## 改善箇所説明図

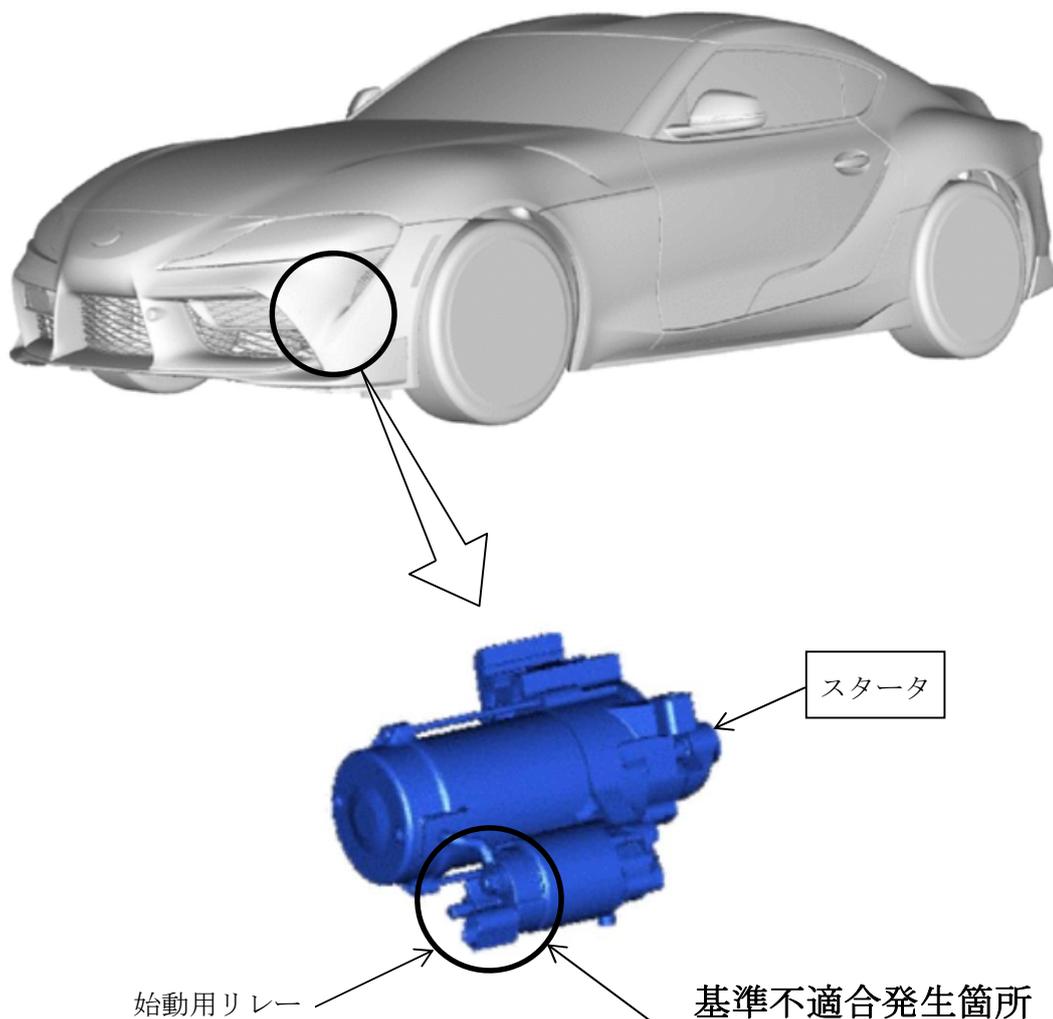
スタータにおいて、始動用リレーの耐久性が不十分なため、エンジン始動やアイドルストップの繰返しにより接点が異常摩耗して、接点部に摩耗粉が堆積することがある。そのため、そのまま使用を続けると、エンジン始動不能となったり、最悪の場合、スタータ起動時または走行時等、火災に至るおそれがある。

全車両、スタータを対策品に交換する。

識別：改善済車両には車台番号の末尾の上に黄色ペイントを塗布する。
